Vopak Terminal Westpoort

our reference	telephone direct	fax direct	Europoort/Rotterdam
W-124- 249 MvR	+31(0) 181 240320	+31(0) 181 240325	14 december 2007
E-mail direct			
Michiel.van.ravenstein@vopak.com			
Subject/ reference			
Aanvraag milieuvergunning Vopak Terminal Westpoort: verzoek om aanvullende gegevens

VTW vergunningaanvraag Wm/Wvo/Wwh addendum

Documenttitel VTW vergunningaanvraag Wm/Wvo/Wwh
addendum

**Figuur 1: Geurcontour voor 1 ge/m³ als 99,5-percentiel voor de situatie na realisatie van de
voorgenomen activiteit; gebaseerd op zes puntbronnen.**

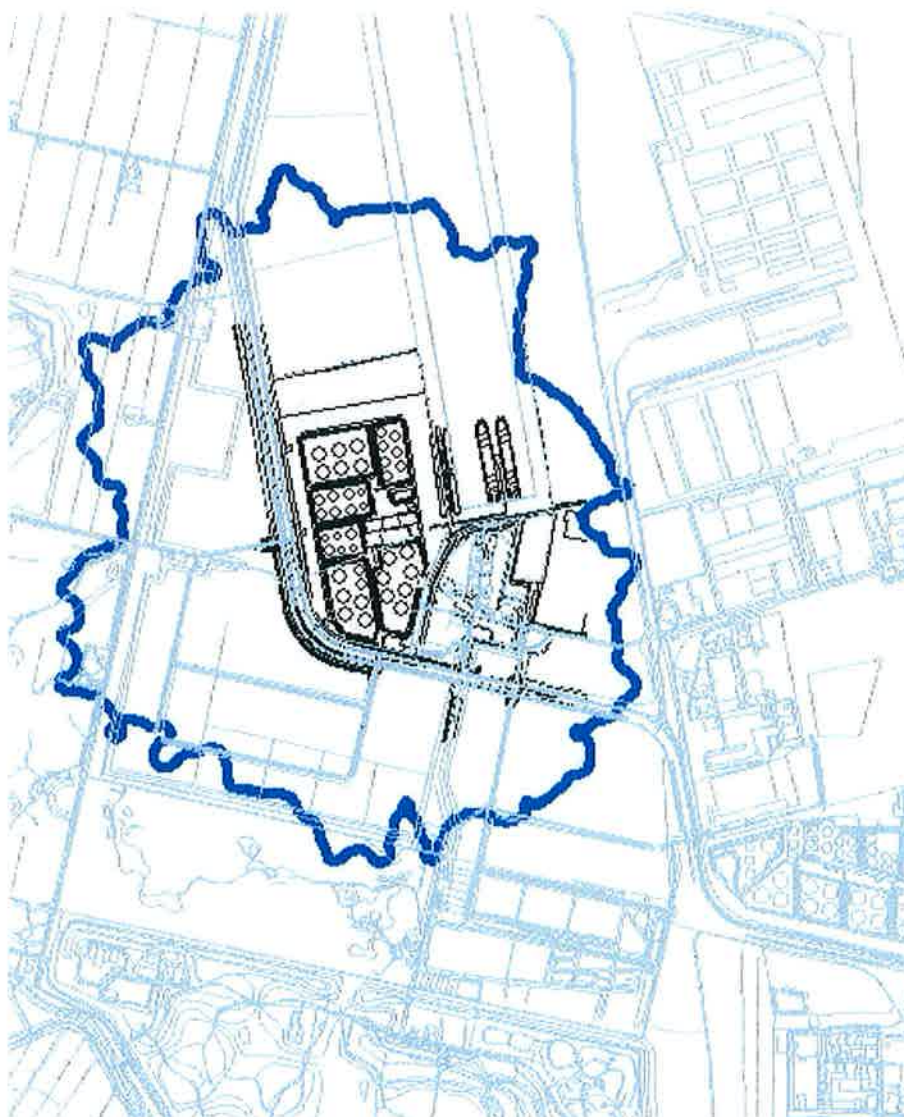
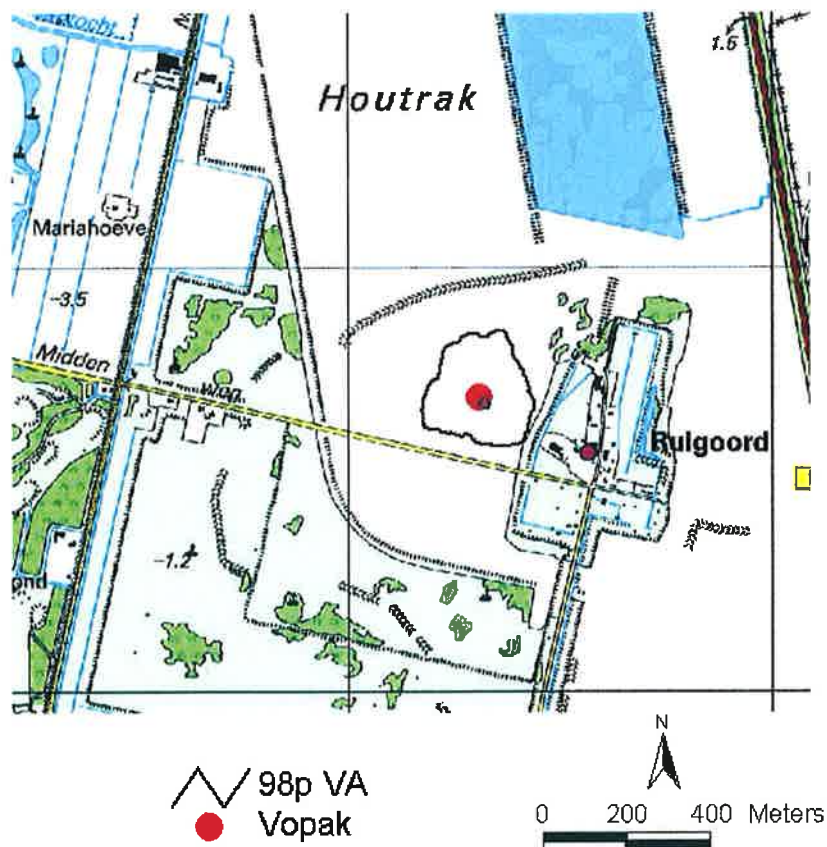
De resultaten van het indicatieve geuronderzoek zijn ons inziens niet correct vanwege het feit dat een 98% geurcontour wordt gepresenteerd op basis van 1 emissiepunt voor de gehele inrichting. De werkelijke geurcontour hoort rondom de opslagtanks heen te liggen en niet erbinnen. In paragraaf 2.3 wordt verder aangegeven dat wordt uitgegaan van een worst case scenario, terwijl de emissiegegevens van het maximaal realistische scenario worden gehanteerd. De invoergegevens van het onderzoek, de geurcontour bij opsplitsing van de geurbronnen en een worst case scenario, resulteren in een 98% geurcontour vlak bij de terreingrenzen van de inrichting oplevert. Voorgaande zal in de considerans van de vergunning nader onderbouwd worden. Een aangepast geuronderzoek is niet vereist, maar wel dient tabel 2.3 vervangen te worden door een correcte tabel en dienen de correcte bijlagen van de geurberekeningen (98 percentiel, 99,5 percentiel en 99,99 percentiel) ingediend te worden.

Bij de in het onderzoek gebruikte figuren zijn oude ondergronden gebruikt. Op basis van deze figuren is niet goed te herleiden waar de geplande inrichting is gelegen. Voorgesteld wordt om de figuren op basis van een recente achtergrond opnieuw in te dienen;

In het aangepaste geuremissie rapport (bijlage 3 van dit addendum) zijn de geurcontouren opgenomen, die zijn gebaseerd op zes emissiepunten (één per tankput) in plaats één emissiepunt zoals in de luchtrapportage bij de vergunningaanvraag was opgenomen. Tevens is de correcte tabel 2.3 en zijn de correcte bijlagen van de geurberekeningen in het aangepaste geuremissie rapport opgenomen.

In het aangepaste geuremissie rapport (bijlage 3 bij dit addendum) zijn de geuremissie contouren met verbeterde ondergronden opgenomen. Hiervoor is dezelfde ondergrond gebruikt als voor het akoestisch onderzoek. Als referentie is in de bijlage figuur 3 opgenomen, deze is voorzien van de oude ondergrond.

In bijlage 8 zijn de volgende aangepaste tekeningen opgenomen:

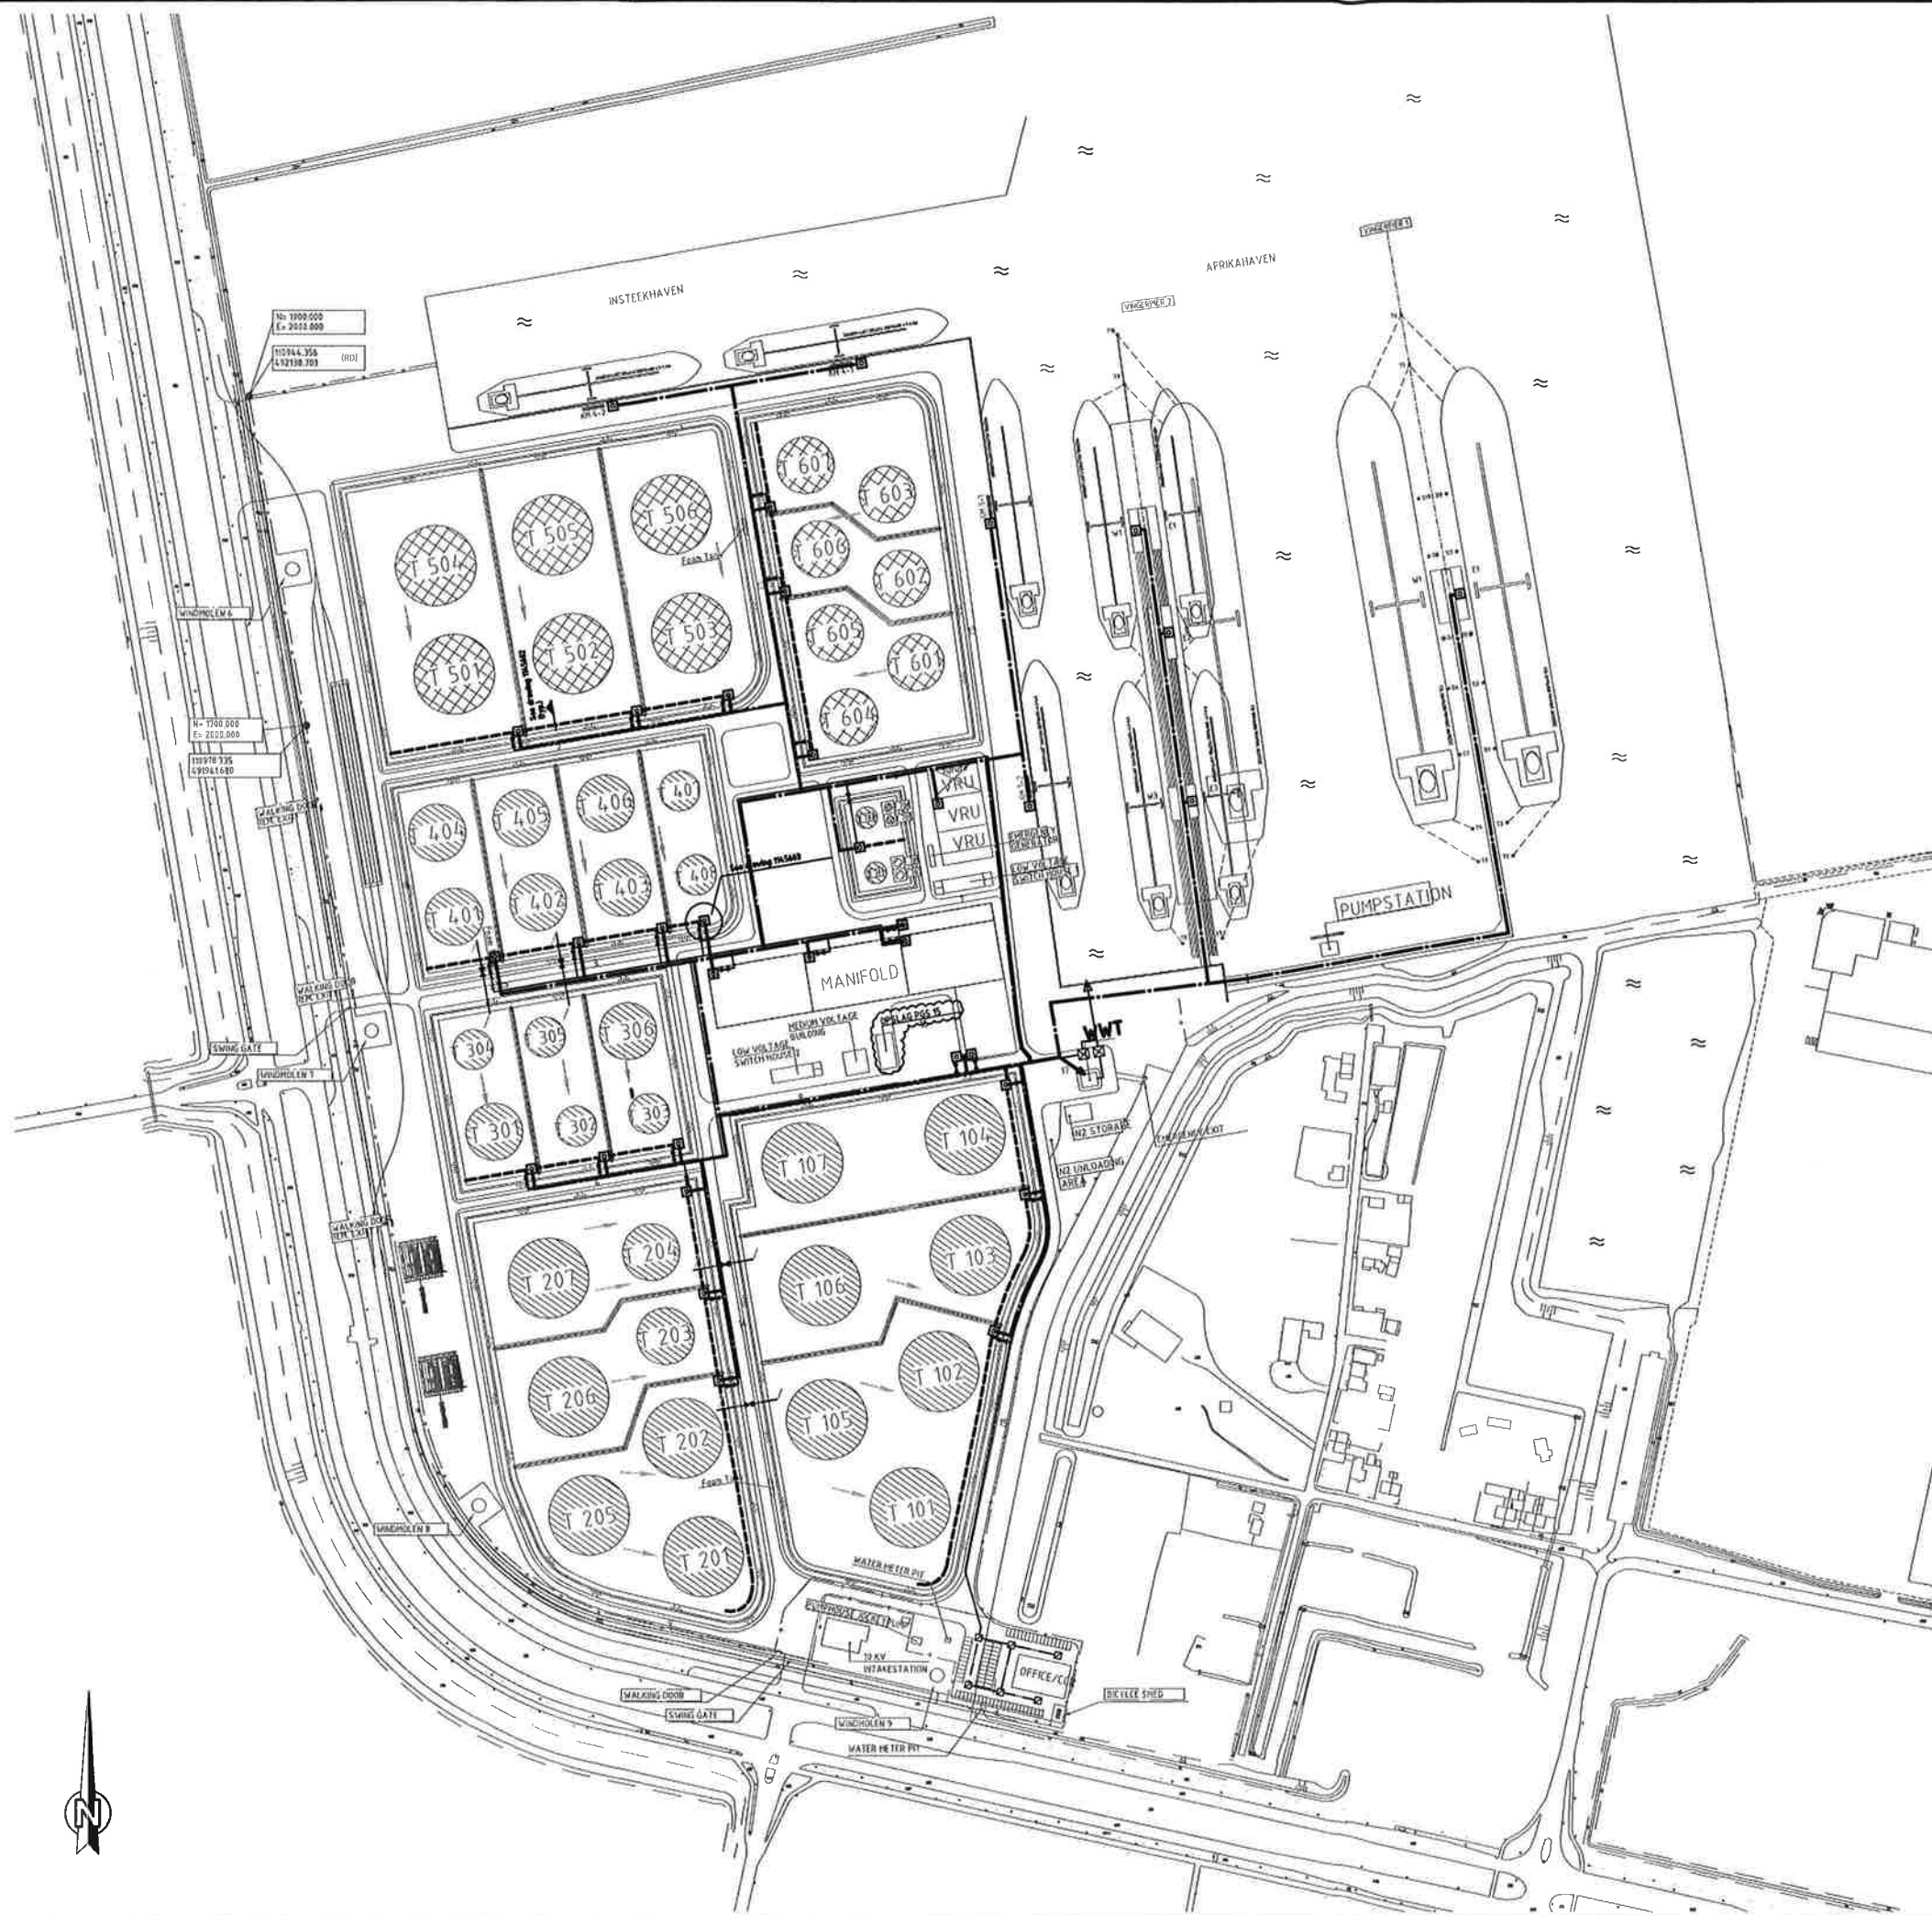
Uit de aanvraag is niet te herleiden op welke locatie de additievenopslag (conform PGS 15), monsteropslag (conform PGS 15), opslag reserve-onderdelen/werkplaats en opslag van schuimvormend middel in bladdertanks gaat plaatsvinden; er dient op tekening aangegeven te worden waar deze opslagen gesitueerd zijn;

De PGS15 opslag is ten noorden van tankput 100 gesitueerd.. De opslag van de reserveonderdelen (werkplaats) zal in het kantoorgebouw plaatsvinden. De opslag van schuimvormend middel in bladdertanks zal in de nabijheid van tankput 700 plaatsvinden. Deze lokaties zijn opgenomen op tekeningen @@ in bijlage 8 bij dit addendum.
